# 島根原子力発電所2号炉 火災による損傷の防止 (コメント回答)

令和元年8月  
中国電力株式会社

# 審査会合での指摘事項（1/3）

系統分離に応じた独立性を考慮した消火設備の概要図

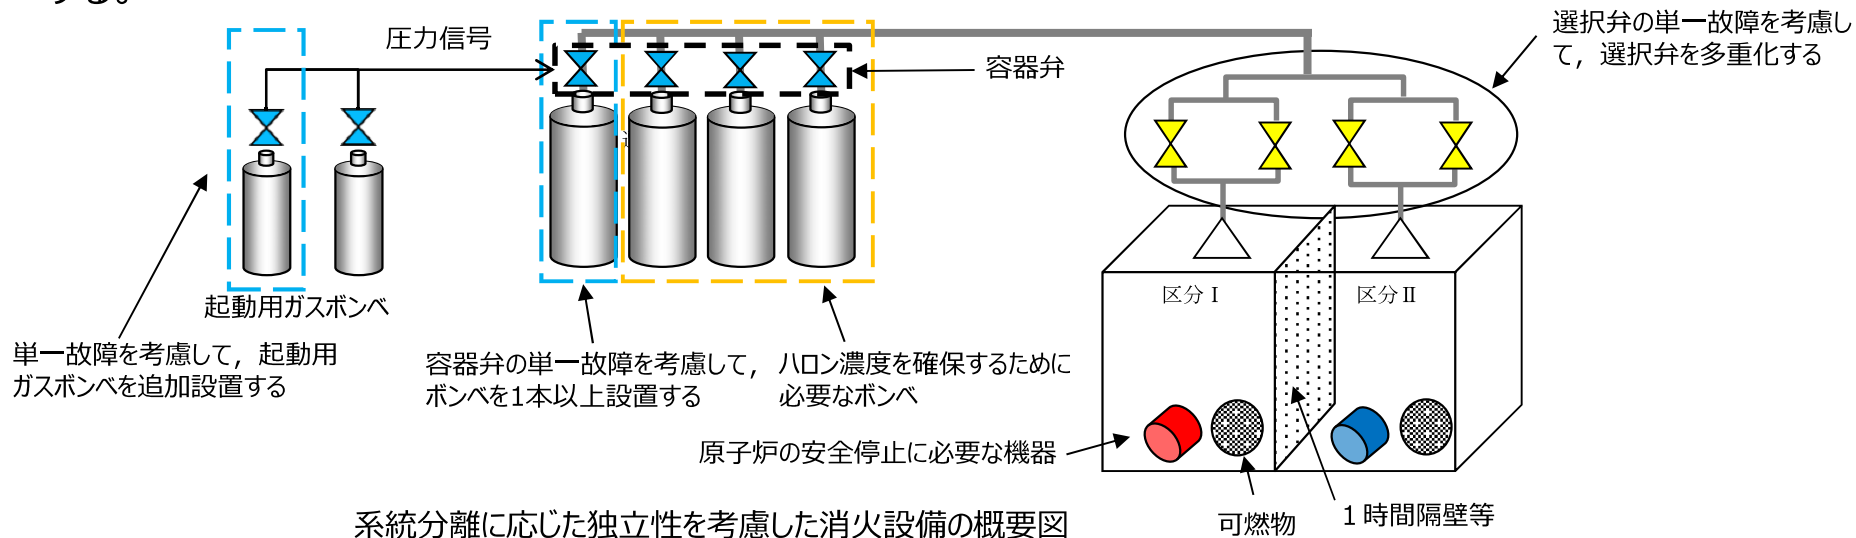
系統分離された火災防護対象機器などに設置する1つの消火設備で消火を行う場合には、動的機器の単一故障を想定するため弁を多重化していることに関して、その信号の多重化について再度検討し説明すること。

火災防護対象機器及び火災防護対象ケーブルの系統分離を行うために設けた火災区域又は火災区画に設置する全域ガス消火設備 (自動起動) は、系統分離に応じた独立性を備えた設計とする。

動的機器である選択弁及び容器弁について、単一故障を想定しても、系統分離された火災区域又は火災区画に対して消火設備が同時に機能喪失しないよう、容器弁及びポンペを必要数より1つ以上多く設置するとともに、選択弁を介した一つのラインで系統分離された相互の火災防護対象機器及び火災防護対象ケーブルを消火する場合は当該選択弁を多重化する。

これに加え、容器弁の作動信号についても、動的機器の単一故障により同時に機能を喪失しない設計とする。

局所ガス消火設備の概要（ケーブルトレイ）

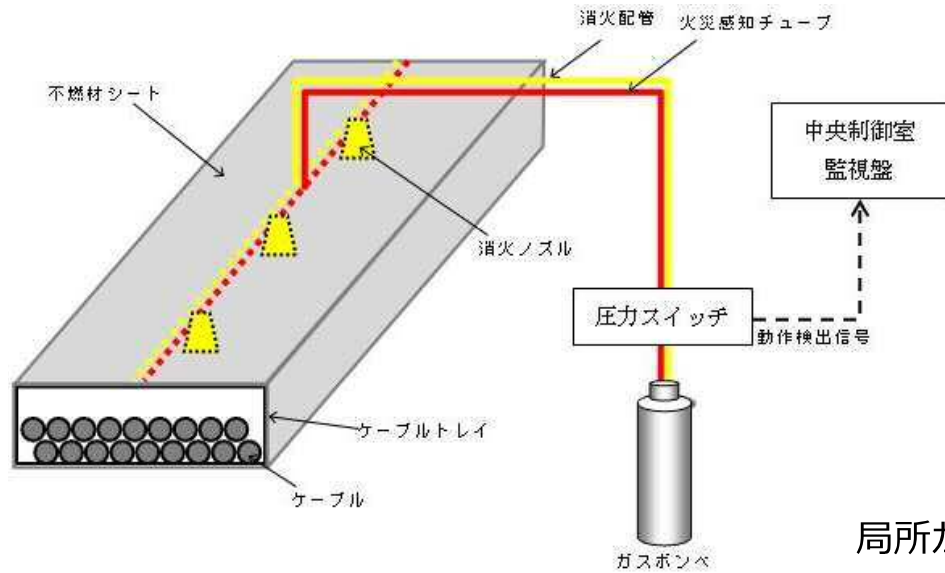
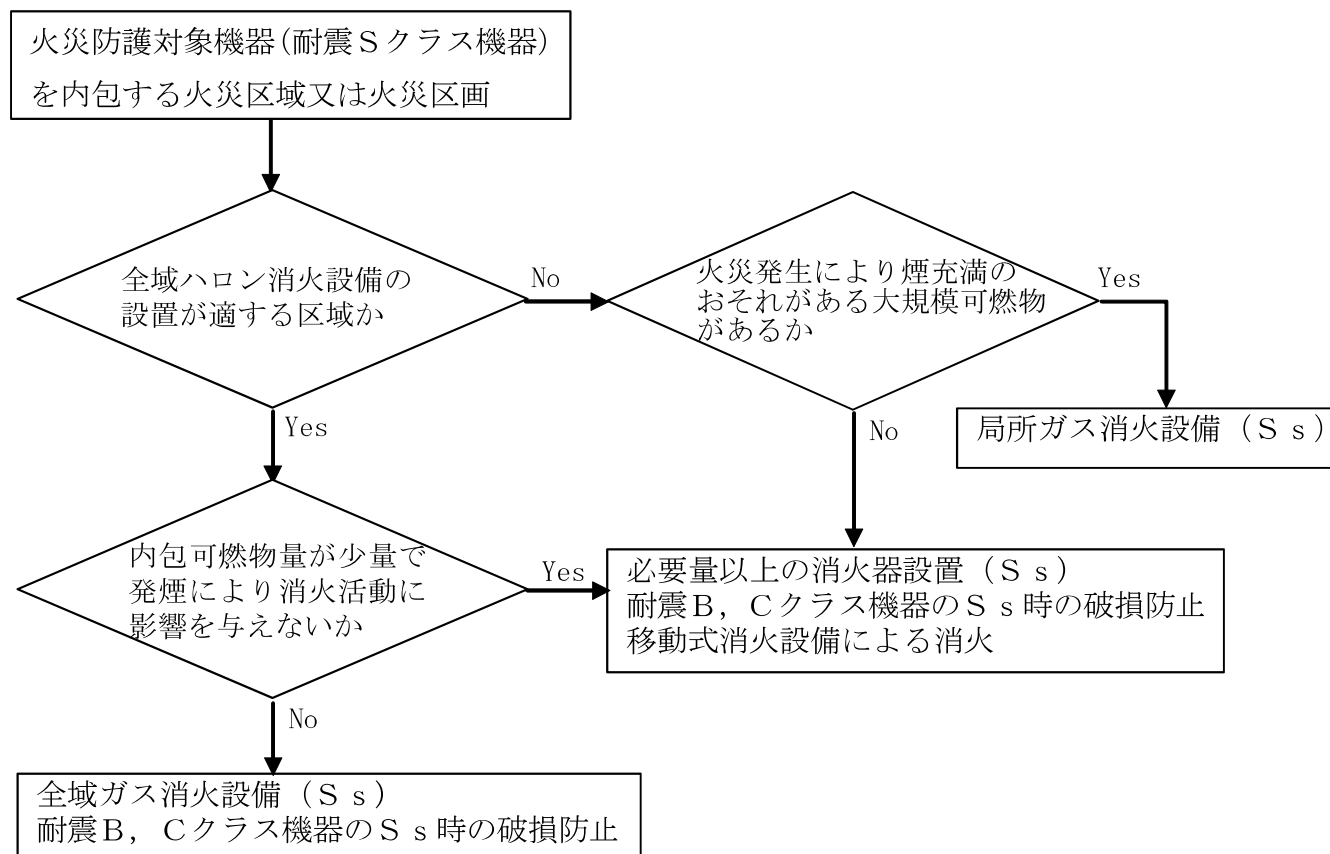
原子炉建物オペレーティングフロアについて、局所の自動消火設備の設置を再度検討し説明すること。  
また、消火設備全体の選定の考え方を説明すること。

- 原子炉建物オペレーティングフロア (以下「当該フロア」という。) に設置されているケーブルトレイは、ケーブルの発熱量が大きく (約51,000MJ)、火災が発生した場合は発生箇所への迅速な消火が必要であることから、火災を早期に感知して消火するための自動の局所ガス消火設備を設置する。
- 当該フロアには、ケーブル以外の可燃物として、油内包機器である原子炉建物天井クレーン等が設置されている。これらの設備は、不燃性材料又は難燃性材料で構成されていることから可燃物量は少なく、使用時以外は電源を切る運用としていることから発火源はなく、使用時には作業員が現場にいるため火災が発生しても速やかに消火することが可能である。加えて、可燃物管理により当該フロア内の火災荷重を低く抑えることができる。
- 当該フロアは、上記の対策を講じるとともに、大空間の区域 (天井高さ (最大) : 20.7m, エリア容積 : 44,100m<sup>3</sup>) であり、火災の発生時には煙が拡散するため、煙の充満により消火活動が困難とならないエリアとして設定する。

原子炉建物オペレーティングフロアに設置されているケーブルトレイに対して設置する自動の局所ガス消火設備の仕様概要は以下のとおり。

ケーブルトレイに設置する火災感知器（センサーチューブ）が火災により溶損することで圧力信号による火災感知信号を発信し，消火ガスの放出を行う。

※：サンプリング管の位置・構造は、火災発生箇所が特定できるよう、ラッピングの規模、形状等に応じて設計する。  
ラッピング内の火災感知イメージ図

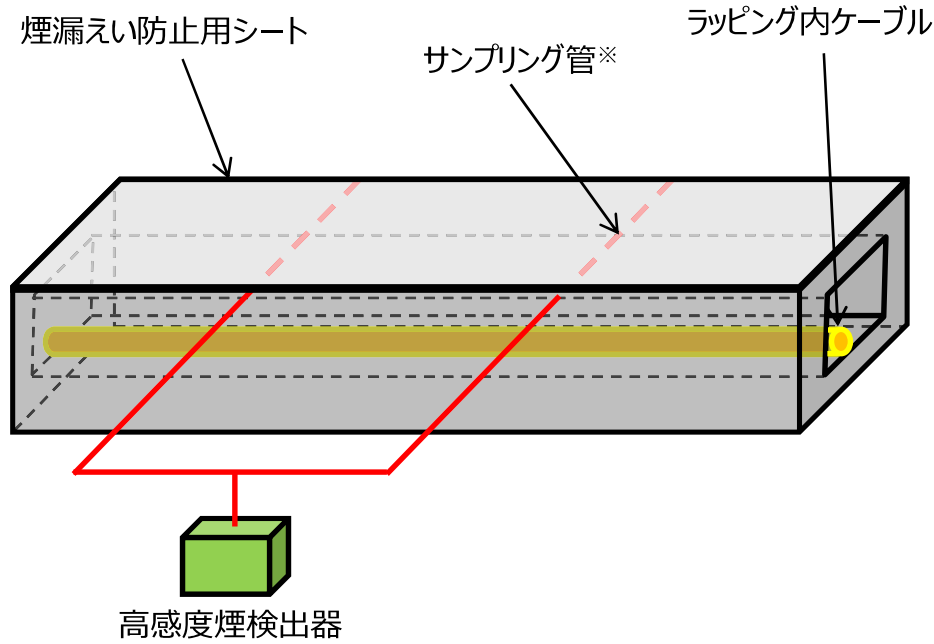
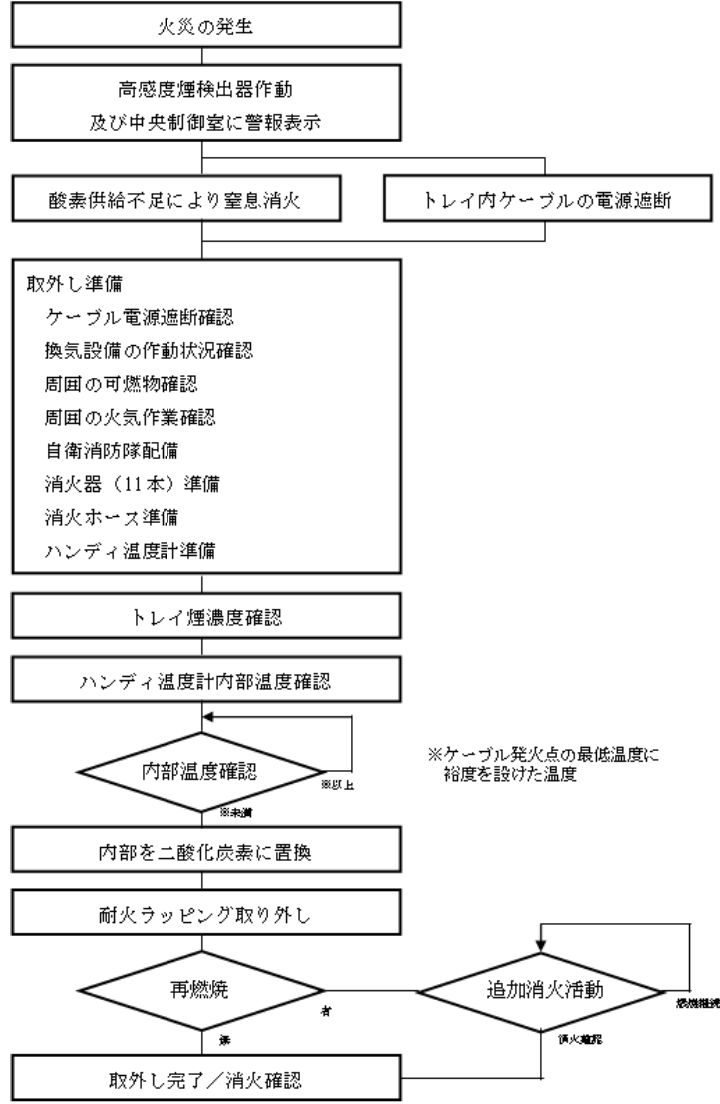
ラッピング内火災の消火対応手順について、先行に照らして、ラッピング撤去の手順、火災位置の特定等に関して整理して説明すること。

ラッピング内は、難燃ケーブルを使用していることから、ラッピング内で火災が発生しても継続することはない、外部に延焼せず自己消火する。火災が発生したラッピングの特定を容易にする観点から、ラッピング内の火災感知のために高感度煙検出器を設置することとし、その対応手順を以下に示す。

さらに、ケーブルトレイでの火災発生箇所を特定するため、高感度煙検出器をケーブルトレイ外部に設置する設計とする。また、中央制御室の警報表示及び現場での識別表示で火災が発生したケーブルトレイを特定することが可能な設計とする。なお、火災区域内には、異なる感知方式の火災感知器を設置している。

保護リレーによる電流遮断に失敗し、過電流が継続し火災に至った場合においても、ラッピング内の火災防護対象ケーブルは難燃ケーブルを使用していることから、外部に延焼せず自己消火するため、ラッピング内で火災が継続することはない。また、ラッピング内は空間領域が狭く、可燃物であるケーブルに対して酸素量が制限されることから、仮にラッピング内で火災が発生しても窒息消火することを実証試験により確認している。

ラッピング内部における火災事象の収束後、鎮火確認のためにラッピングを取り外す。その際、再燃焼した場合は追加の消火活動を実施する。（消火活動フローを次頁に示す）

島根原子力発電所構内 消火用水供給系 概略系統

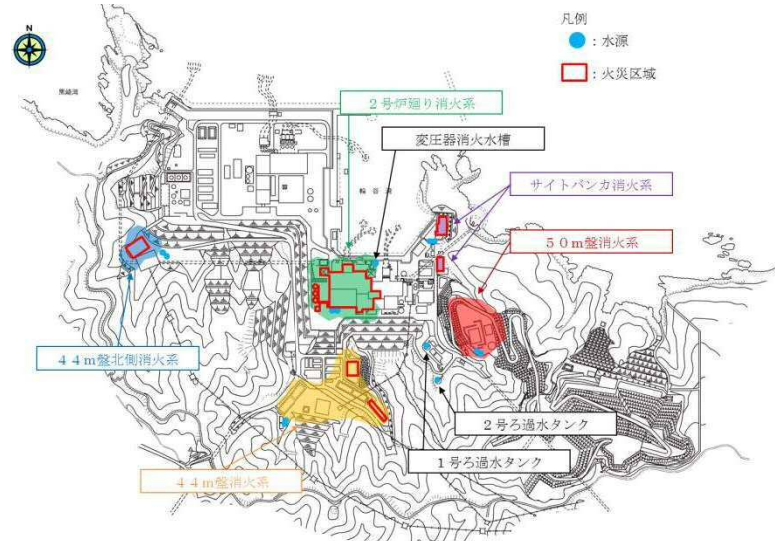
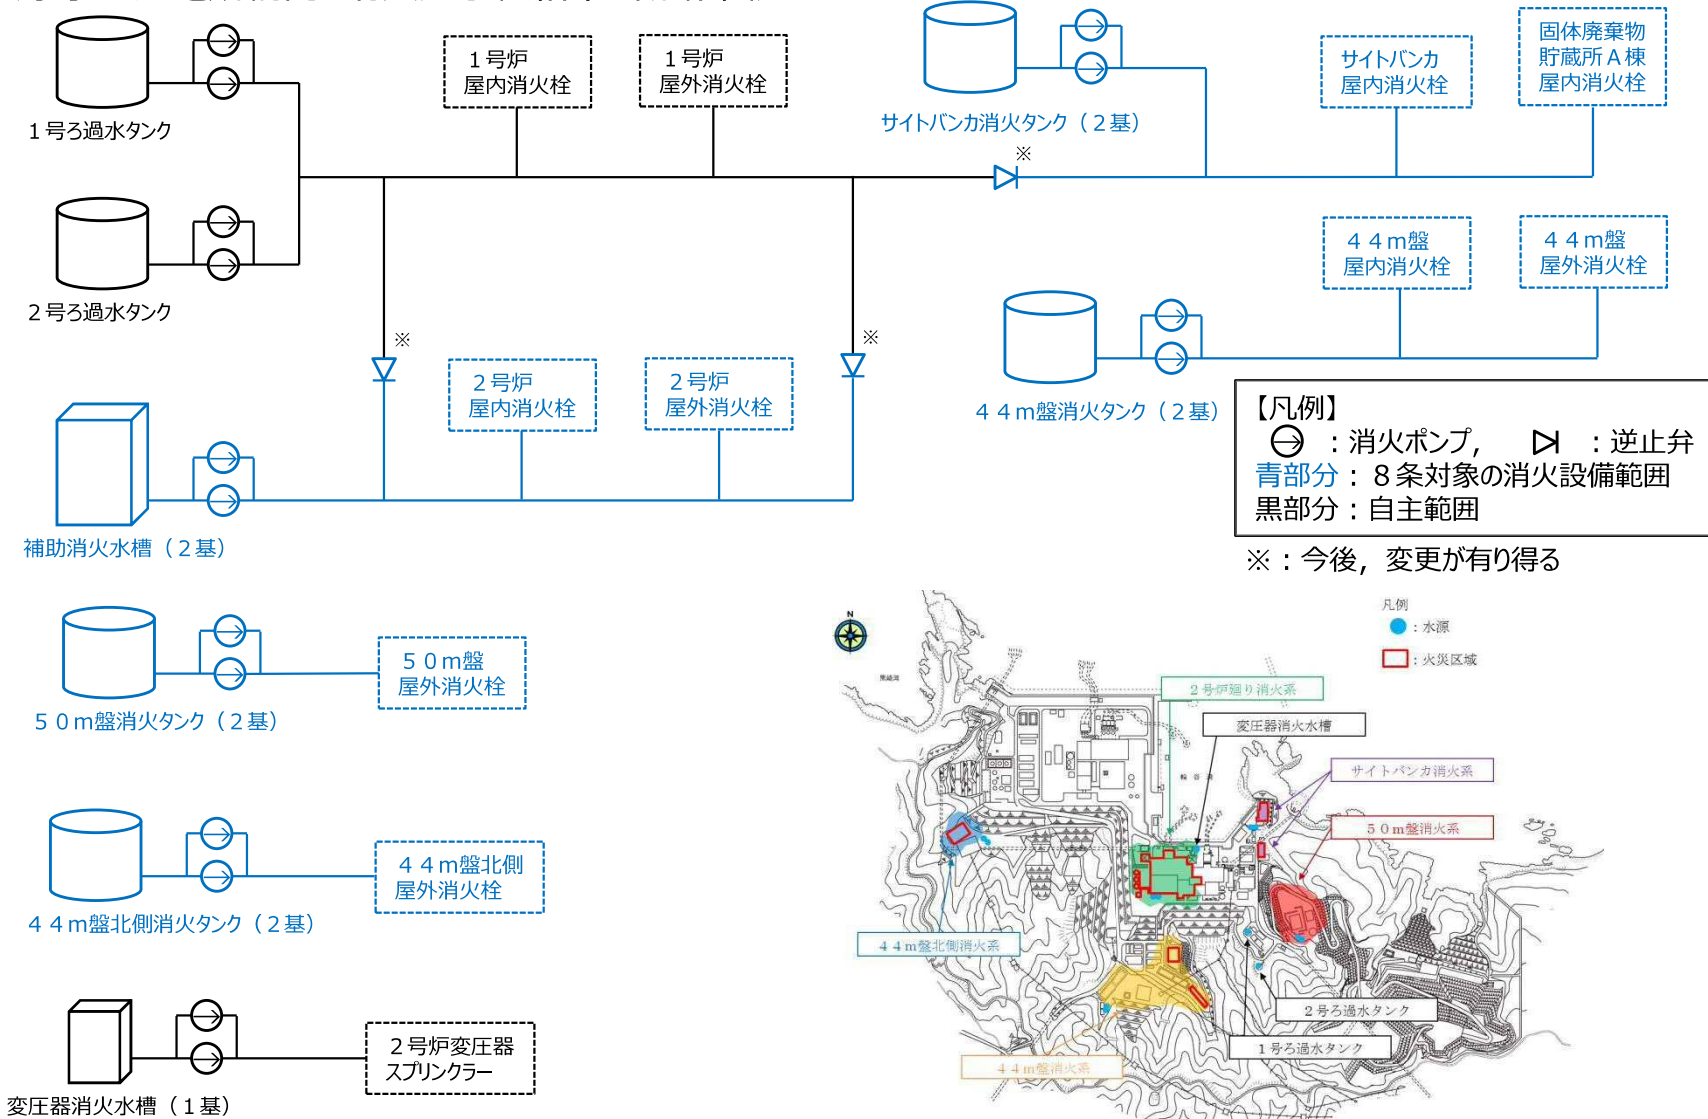
消火用水供給系の多重性又は多様性について、ろ過水タンクその他号炉との共用に関する位置づけについて説明すること。また、設置許可基準12条の説明では、ろ過水タンクを号炉間で共用すると説明をしているため、条文間の説明の整合性をとること。

ろ過水タンクを水源とする消火設備は、設置許可基準規則第8条としては自主対策設備と位置付けることから、条文間の整合を図り、2号炉の安全施設としての、1, 2号炉共用は取り止めることとする。

なお、補助消火水槽を水源とする消火設備は、ろ過水タンクを水源とする消火設備と配管で接続されているが、弁を設けるため、1号炉側で破損等が発生した場合には、弁により隔離され2号炉側に影響を及ぼさないことから、安全性を損うことはない。

中央制御室及び補助盤室の制御盤床下構造の概要  
(中央制御室下のケーブル処理室の例)

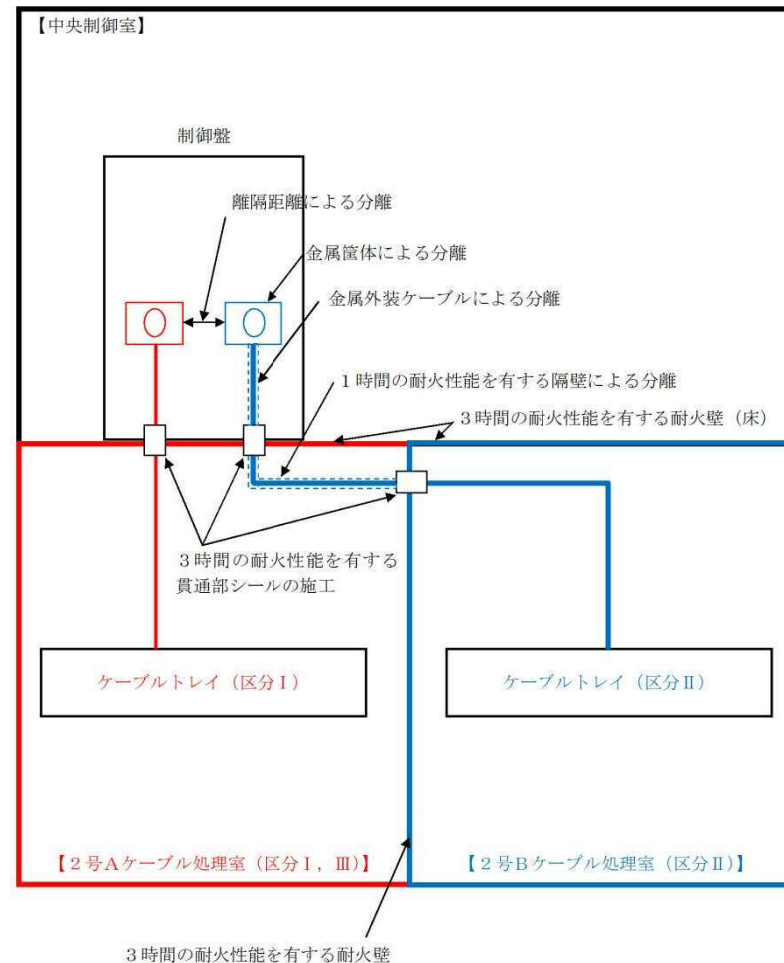
3時間耐火壁を設置する等の火災の影響軽減対策をとることが困難な場所を明確にした上で、対策についての説明を記載すること。

- 原子炉の高温停止及び低温停止を達成し、維持するために必要な安全機能を有する構築物、系統及び機器における「その相互の系統分離」を行う際には、単一火災の発生によって、相互に分離された安全系区分のすべての安全機能が喪失することのないよう、原則、安全系区分Ⅰ、Ⅲと安全系区分Ⅱの境界を火災区域の境界として3時間以上の耐火能力を有する耐火壁・隔壁等で分離する設計としている。
- 中央制御室及び補助盤室の制御盤床下構造は、制御盤フロア下にケーブル処理室及び計算機室を設けてケーブルを布設する構造であるが、中央制御室及び補助盤室の制御盤直下は狭隘であり、布設する火災防護対象ケーブルは近接して布設されていることから、全域ガス自動消火設備及び1時間以上の耐火能力を確認した隔壁（「耐火ラッピング」又は「フレキシブル電線管+耐火シート」）により分離する設計とする。

内装材の適合性判定フロー

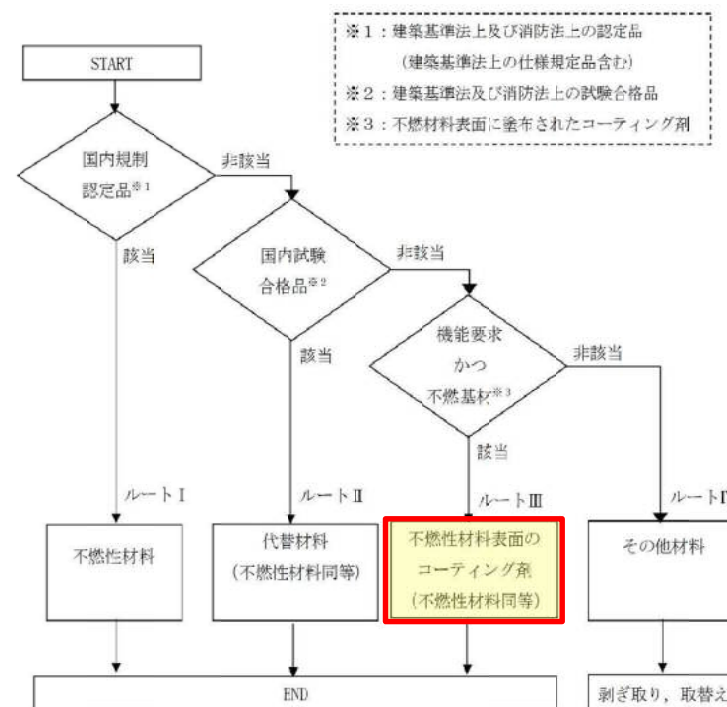
コーティング剤について、不燃性、難燃性の確認できないものについては、防災性を確認したとのことだが、難燃性のコーティング剤への変更の可否等はどのように検討したのか説明すること。

再検討した結果、当該エリアのコーティング剤についても、旧建設省告示第1231号第2試験又は建築基準法施行令第一条第六号の「難燃性」が確認されたコーティング剤を使用する設計とする。
